新屋溪志滿橋下游斷面 79 至斷面 81.1 淹水改善工程生態檢核表

D-01 規劃設計階段現場勘查紀錄表

D-01 規劃設計階段現場勘查紀錄表

D-01 規劃設計階段現場勘查紀錄表

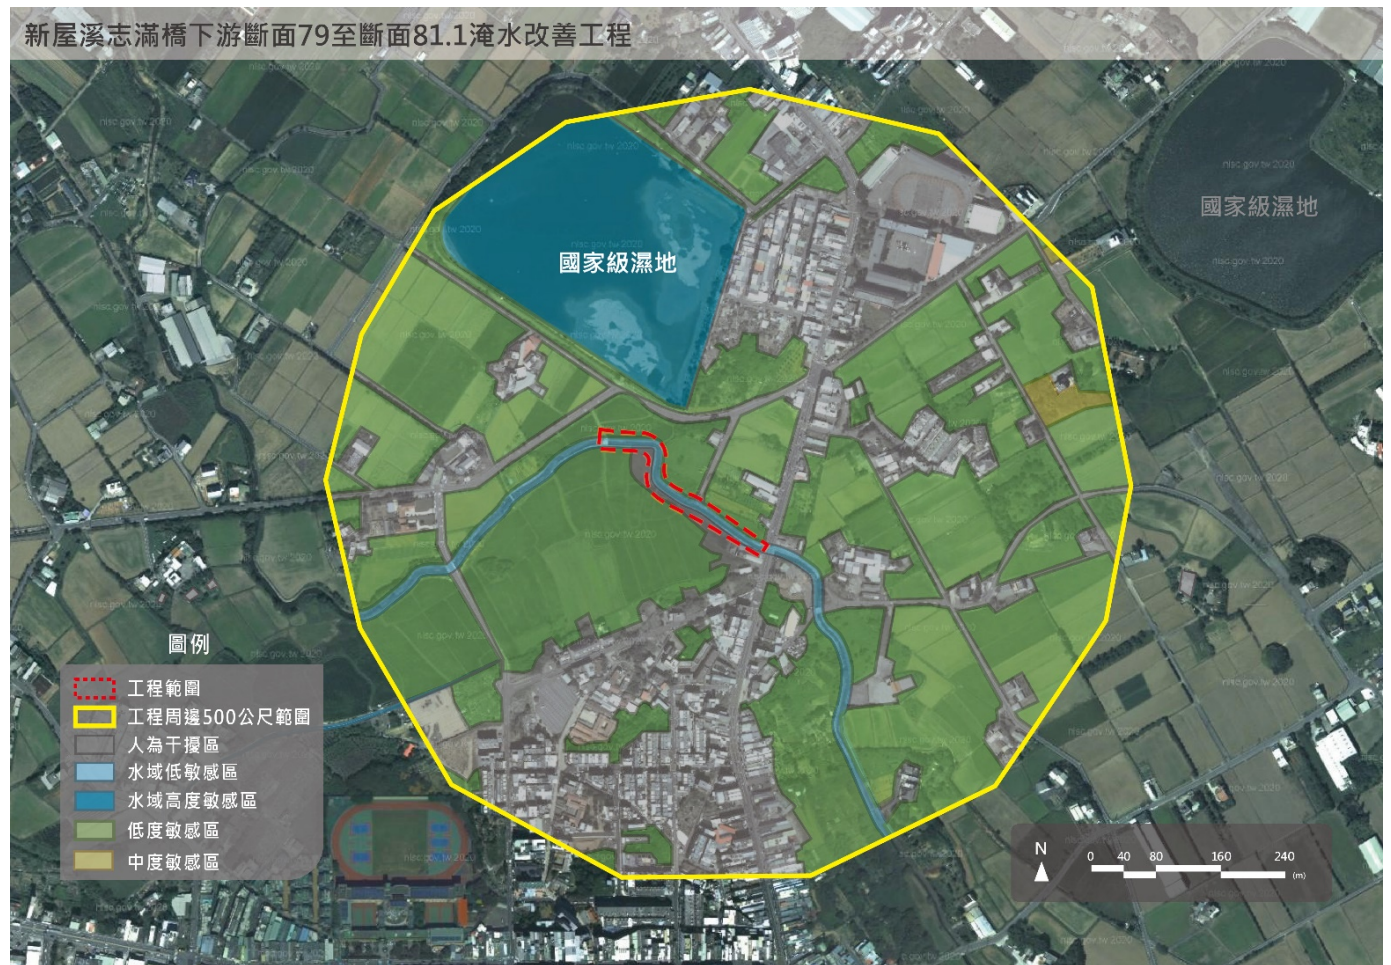
- 預定工區志滿橋至 0K+061 右岸為混和林及草生地混生，沿河岸樹徑大於 20 公分樹木建議設為保全樹木列冊並於設計圖說標定現地保留或移植位置，建議移至工區適合位置或是媒合其他單位，移植請參考「植物種植工程施工技術規範」第 02905 章-移植。
- 施工時建議半半施工，施工側下游宜設置簡易沉砂池，避免高濁度的水流入下游。施工須跨越河面時，必須以鋼板鋪設在河道上，避免怪手等機具直接輾壓河床造成水流混濁。
- 河道拓寬以及拆除固床工所產生的土方石塊建議可以留部分堆疊於護岸邊，或是將石塊放置於河底，創造多樣水域型態，待施工完植被自然生長覆蓋，可以創造生物棲地以及水域緩衝區域，並可連接至上述的動物通道。

勘查日期	112/06/18	填表日期	112/06/26
紀錄人員	黃淇風	勘查地點	(TWD97) X : 260757.98 Y : 2763348.35
人員	單位/職稱	參與勘查事項	
黃淇風	亞磊數研工程顧問有限公司/生態檢核調查員	生態勘查	
現場勘查意見 提出人員(單位/職稱) 黃淇風/生態檢核調查員		處理情形回覆 回覆人員(單位/職稱) 楊宗翰/專任工程人員	
		- 感謝委員指教，有關現況植栽，本工程已將全數原生喬木且非先驅樹種納入保全對象，包含 2 棵海桐、2 棵山芙蓉、4 棵苦楝、7 棵水柳及 1 棵烏白，共計 16 棵。(均未達桃園市樹木保護自治條例中受保護樹木規定)。後續相關無法就地保留之喬木將就近區內移植，並營造綠帶環境，而有關第 02905 章移植本案已納入施工規範。 - 感謝委員指教，在有用地可供使用的前提下，有關簡易沉砂池之相關建議納入後續工程規劃，另有關施工機具使用建議則納入施工規範，以避免影響現況河床。 - 感謝委員指教，在不影響通洪斷面及水理演算成果的前提下，相關建議納入後續工程規劃，以利營造新屋溪多樣性之生態環境。

112/09/18 志滿橋下游

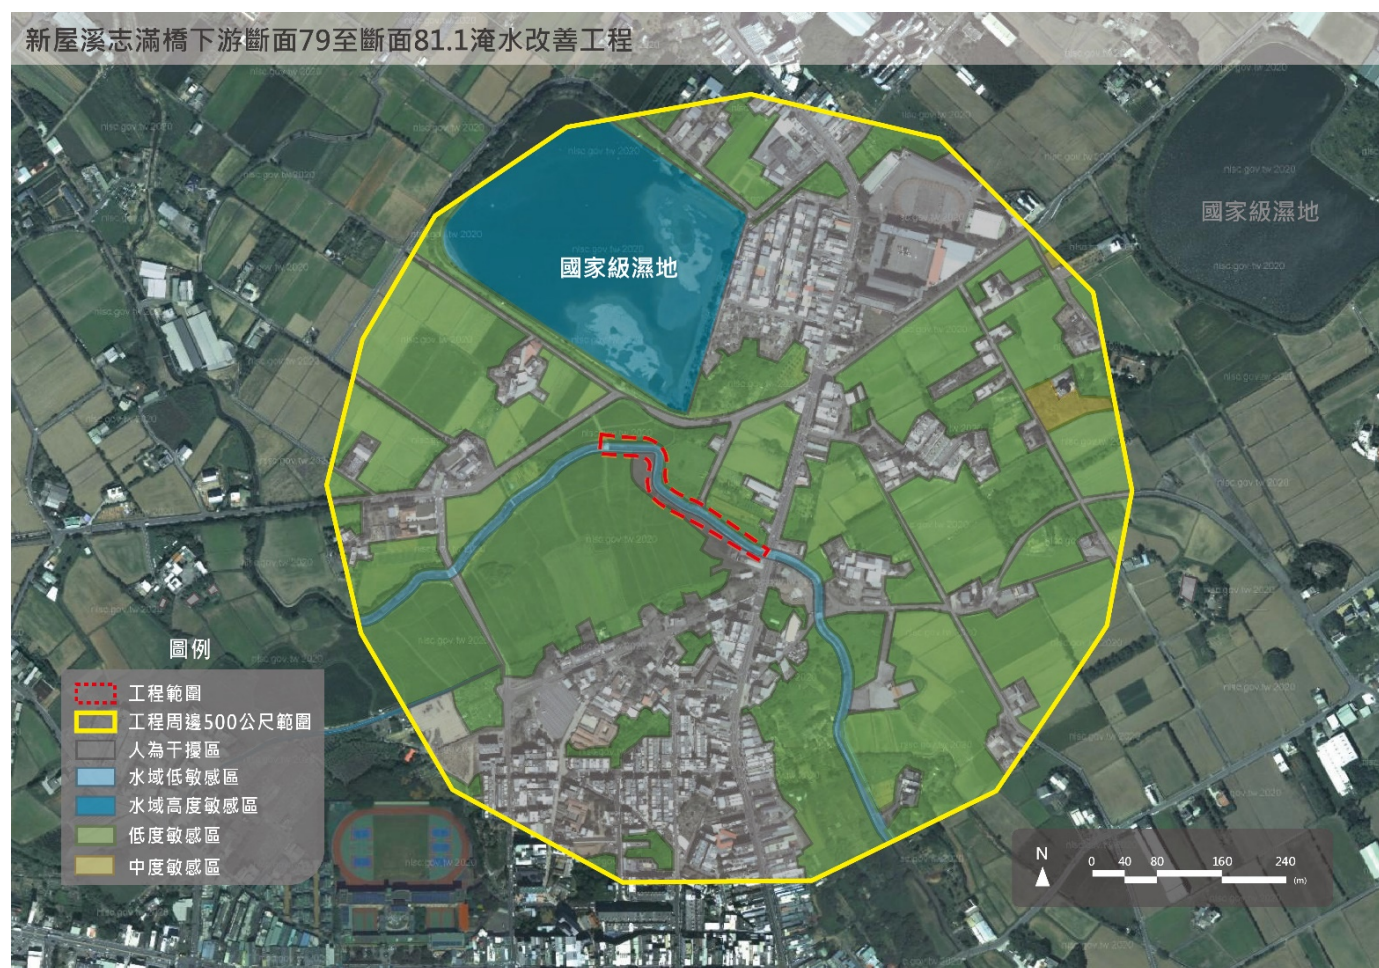
勘查日期	112/09/18	填表日期	112/09/27
紀錄人員	陳仕勛	勘查地點	(TWD97)X : 260757.98 Y : 2763348.35
人員	單位/職稱	參與勘查事項	
陳仕勛	亞磊數研工程顧問有限公司/生態檢核調查員	生態勘查	
陳佳昕	亞磊數研工程顧問有限公司/生態檢核調查員	生態勘查	
許為棟	亞磊數研工程顧問有限公司/生態檢核調查員	生態勘查	
現場勘查意見 提出人員(單位/職稱) 陳仕勛/生態檢核調查員		處理情形回覆 回覆人員(單位/職稱) 楊宗翰/專任工程人員	
		- 感謝委員指教，有關現況植栽，本工程已將全數原生喬木且非先驅樹種納入保全對象，包含 2 棵海桐、2 棵山芙蓉、4 棵苦楝、7 棵水柳及 1 棵烏白，共計 16 棵。(均未達桃園市樹木保護自治條例中受保護樹木規定)。後續相關無法就地保留之喬木將就近區內移植，並營造綠帶環境，而有關第 02905 章移植本案已納入施工規範。 - 感謝委員指教，在有用地可供使用的前提下，有關簡易沉沙池之相關建議納入後續工程規劃，另有關施工機具使用建議則納入施工規範，以避免影響現況河床。 - 感謝委員指教，在不影響通洪斷面及水理演算成果的前提下，相關建議納入後續工程規劃，以利營造新屋溪多樣性之生態環境。	
		- 本案細部設計圖說已有規劃保全移植樹木，移植請參考「植物種植工程施工技術規範」第 02905 章-移植。需提前規劃進行樹木斷根及養根作業，避免倉促移植使樹木死亡。 - 施工時建議半半施工，施工側設置排檔水設施並在下游設置簡易沉砂池，抑制高濁度的水流入下游。 - 河道拓寬以及拆除固床工所產生的土方石塊建議可以留部分堆疊於護岸邊，或是將石塊放置於河底，創造多樣

水域型態，待施工完植被自然生長覆蓋，可以創造生物棲地以及水域緩衝區域，並可連接至設計之動物通道，使動物通道不會直接通往深潭深流區。
